「ツバクロ発生土置き場について」の 環境影響評価に関する静岡市の考え方

静岡市
令和6年6月18日

ツバクロ発生土置き場の盛土が環境に及ぼす影響についての静岡市の見解のまとめ方(総括表)

盛土のり尻構造物詳細図

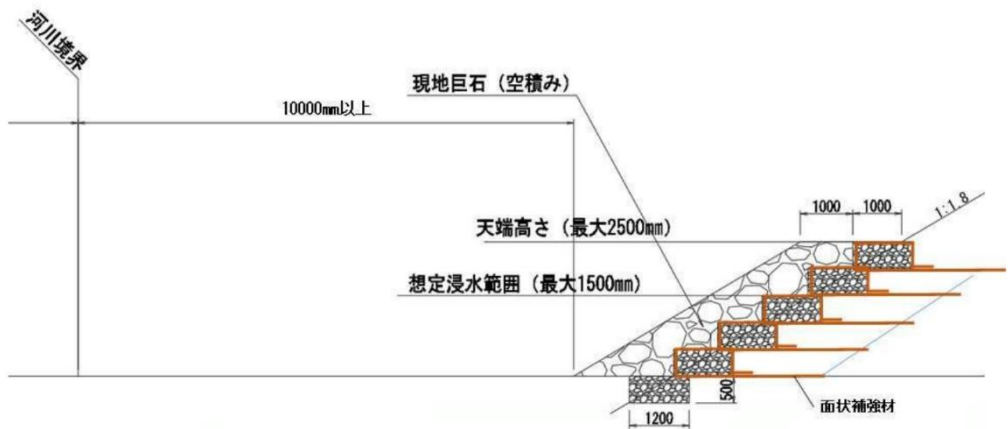
しかし、市協議会の意見を受けて、盛土のり尻の構造物の根入れを行うとともに、面状補強材を入れて、より侵食を防げる構造とした。

発生土置き場付近の最大水位

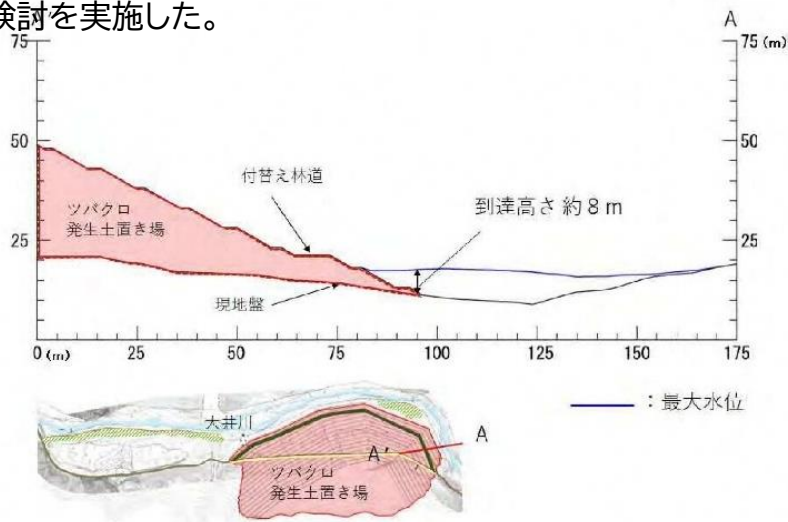
上千枚沢から85万 m^3 の土砂流出がした場合(+100年に1度の降雨)のシミュレーションを行い、榎島には影響がないことと、確認した。土石流によって、ツバクロ発生土置き場端部から最大8mの高さまで水位が上昇する結果が確認された。そこで、土石流により発生土置き場の一部が侵食され、盛土の土砂流出が起きたと仮定した場合の影響検討を実施した。

榎島ロッヂ付近での最大水深予測結果(置き場周辺の侵食考慮)

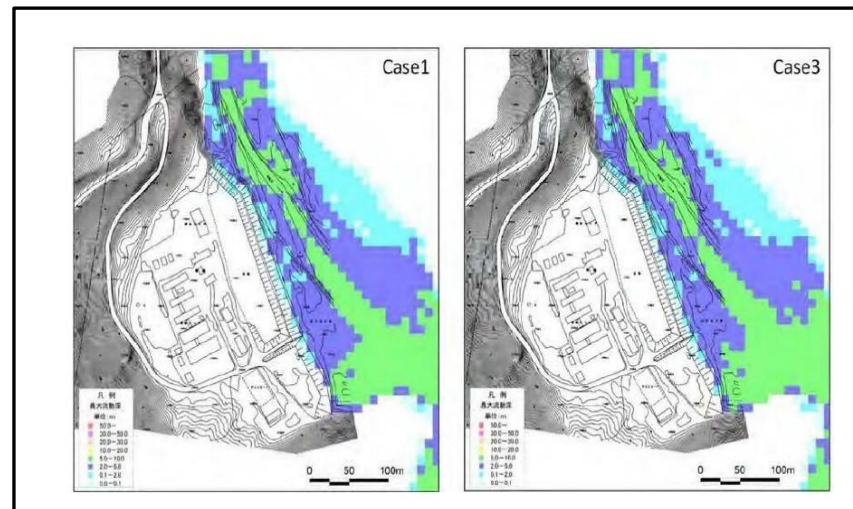
発生土置き場周辺からの土砂は、流体が土砂を押し流そうとする力(掃流力)によって下流に運搬される。運搬可能な土砂量は掃流力の大きさによって決まる。土石流が発生したときの運搬可能土砂量を掃流砂量式により算出した結果、運搬可能な土砂量は、約6.6万 m^3 と算定された。よって、全てがツバクロ発生土置き場から侵食される訳ではなく、盛土の下部が侵食された場合であっても、全体の安定には影響がなく、適切に修繕を行うことで機能上、影響を生じないことを確認した。

また、侵食された土砂の量を入力し、シミュレーションを行ったところ、榎島ロッヂ付近の最大水深予測結果についても、ツバクロ発生土置き場の有無による影響の違いはほとんど見られない予測結果となっている。

(ツバクロ発生土置き場付近の大井川左岸の状況
2023年10月8日撮影：静岡市)

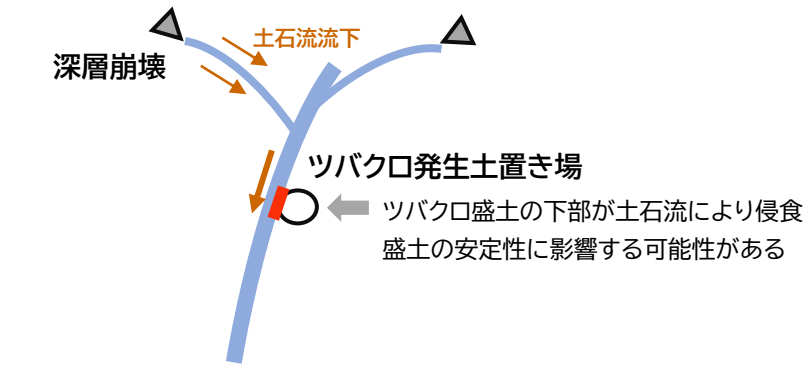
- ・ 盛土の下部が侵食され、削られた場合は、大規模盛土全体の崩壊につながる可能性があるのではないかとこの点についての検討が必要。
- ・ JR東海は想定土砂量（土石流規模は85万 m^3 崩落 + 100年に1度の河川流量）についてシミュレーションを実施。盛土下部が影響を受けても適切に修繕を行うことで盛土全体の安定性には影響は生じないとしている。
- ・ 静岡市としては、鋼製護岸枠や現地巨石積みで対応しているが、河川水の流向が護岸に向かった場合の侵食の可能性について、JR東海の対策は十分であるとは評価できない。

市協議会意見を踏まえ、のり尻構造物は洗掘対策として根入れし、盛土と一体化する構造とする。
(別紙 資料2「ツバクロ発生土置き場(R6.6)P26-27」)

(参考)深層崩壊等の崩落土砂とツバクロ盛土が一体となって天然ダムが形成され、その後、天然ダムが決壊した時

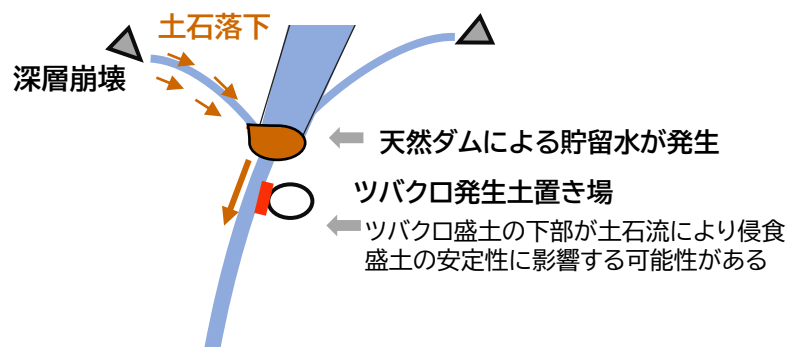
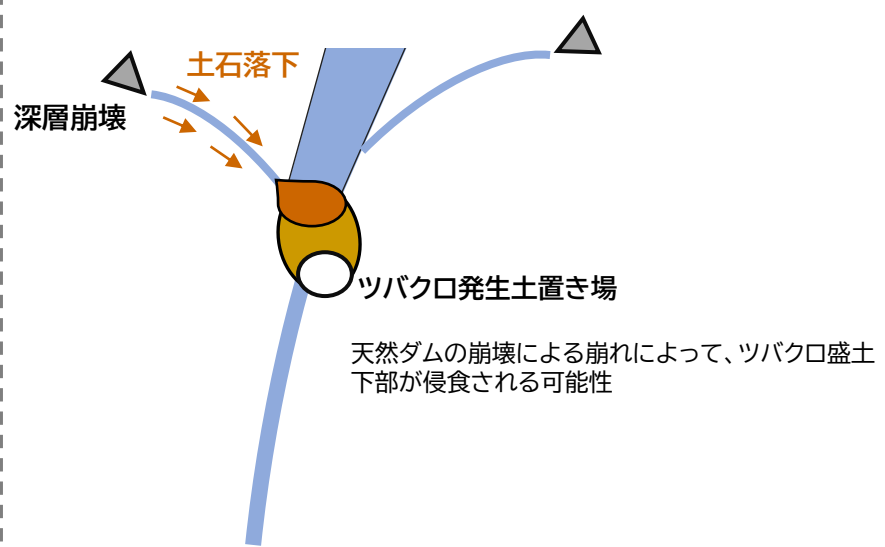
⇒盛土下部は崩落土砂で抑えられているため、盛土下部の侵食の可能性は②より低い。
②に対する安定性を考えておくことが必要

①、②の場合、たとえ下部の洗掘により盛土が崩れたとしても、土石流や天然ダムの決壊が発生した場合、盛土からの土砂流出より被害の方が大きい。このため、盛土の存在が河川への被害を大きく助長するわけではない。
しかし、盛土全体の崩落は河川管理に影響を与える。下部の洗掘が盛土全体の崩落につながらないような、盛土形状にされているものの、盛土下部が損傷を受けた場合は直ちに補修する体制を構築する。

全体として問題ない。(今回の協議会にて最終確認)

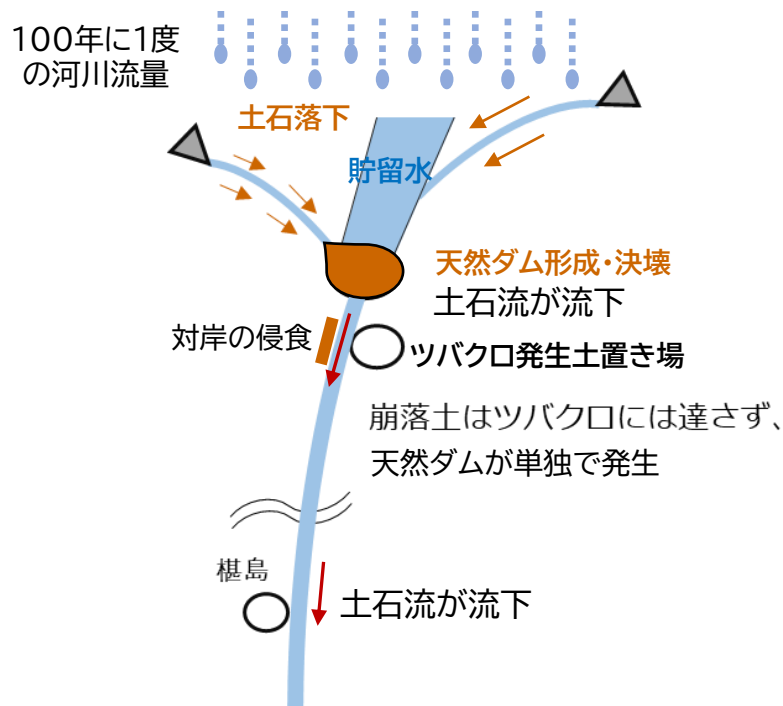
・地質調査結果を用いたFL法による液状化の検討

・円弧すべり法による安定解析

・FEM（有限要素法）を用いた動的解析による安定性の確認

全体として問題ない。(今回の協議会にて最終確認)

上千枚沢流域における段丘面とツバクロ発生土置き場の位置関係(縦断面図)
(長谷川委員作成資料)

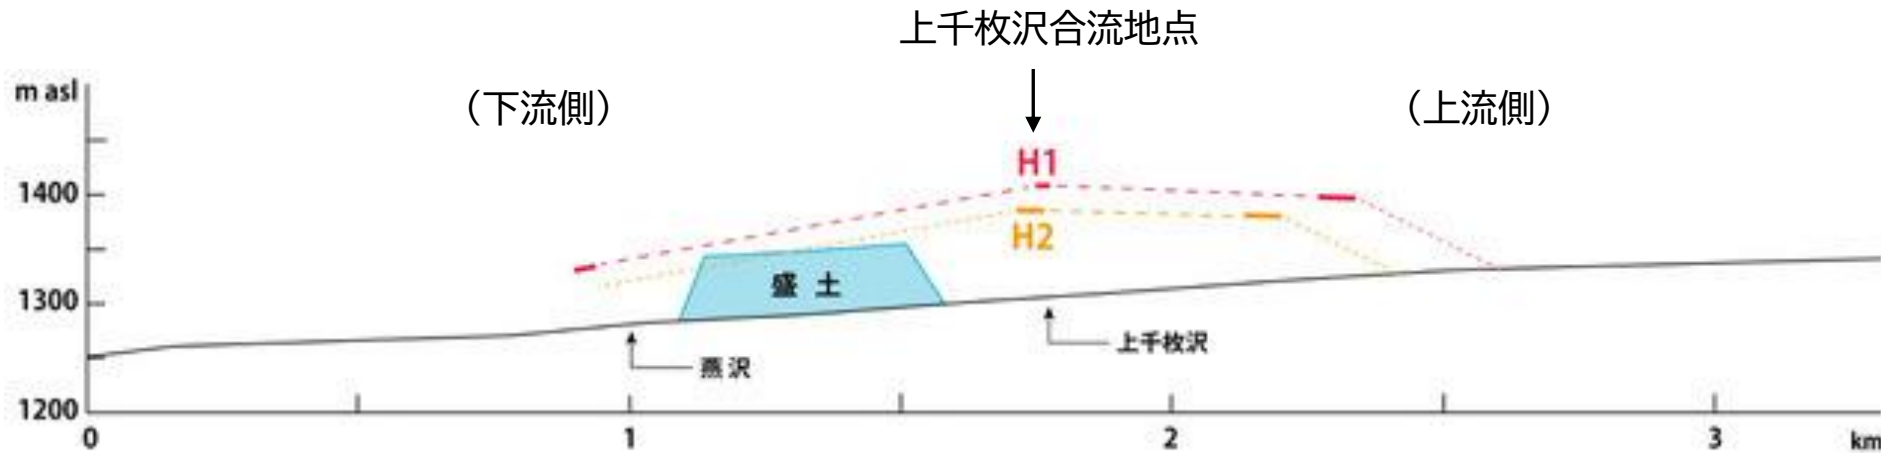
H1面、H2面形成時に盛土があったと仮定した場合、岩屑なだれ堆積地形の最高点(土砂ダム湖の堰き止め地点)は、下流側にシフトし、より大きな土砂ダム湖が形成されと考えられる。

大規模深層崩壊等が発生した場合は、天然ダムの堤体量は大きく、堤体長もツバクロ盛土を超える。この際は、上千枚沢からの崩落土石と盛土が一体となることで、堤体がより大きくなる。この際、盛土の土石の流下抑制により、天然ダムの堤体高が少し上がる。これによって、ダム湖の湛水量は大きくなる。一方、その分、湛水の満水までに、より時間がかかる。また、この時の天然ダムの堤体量も盛土分だけ大きい。よって、この天然ダムの決壊までの時間は、盛土がない場合に形成された天然ダムのそれと比べて長くなる。

影響③-2)-② 下千枚沢からの崩落土石がツバクロ盛土と一体となって大きな天然ダムを形成した場合の下流部への影響

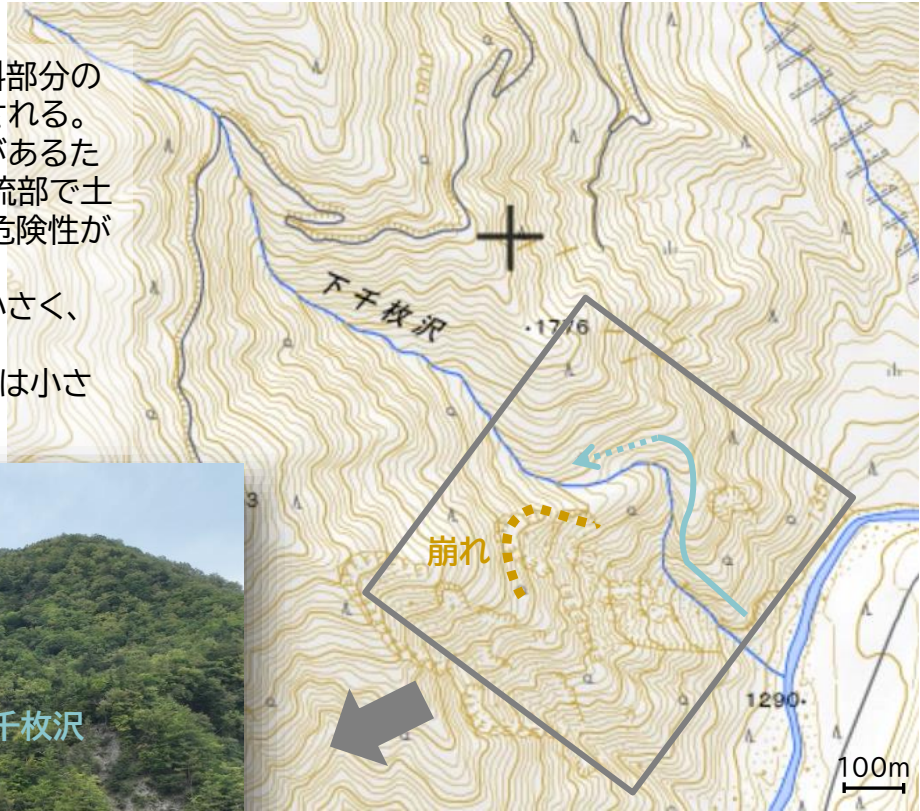
下千枚沢の下流部及び付近の崩れ部分は急傾斜であるが、急傾斜部分の溪床堆積物は少ない。この部分の深層崩壊量は大きくないと推定される。

また、下千枚沢は途中でくの字に屈曲し、谷が狭まっている区間があるため、上流部において大規模崩壊が発生したとしても、この区間や上流部で土砂が堆積しやすい。河川に落ちてくるまでには時間がかかるため、危険性が確認された場合は、その状況に応じた対応が可能。

また、仮に天然ダムが大井川に形成されたとしても、その規模は小さく、対応が可能である。

そのため、下千枚沢から流出する土石が大井川本川へ及ぼす影響は小さいと考えられる。

⇒影響③-2)-①に対処可能な協力体制を作っておけば、影響③-2)-②へは、十分対応が可能。
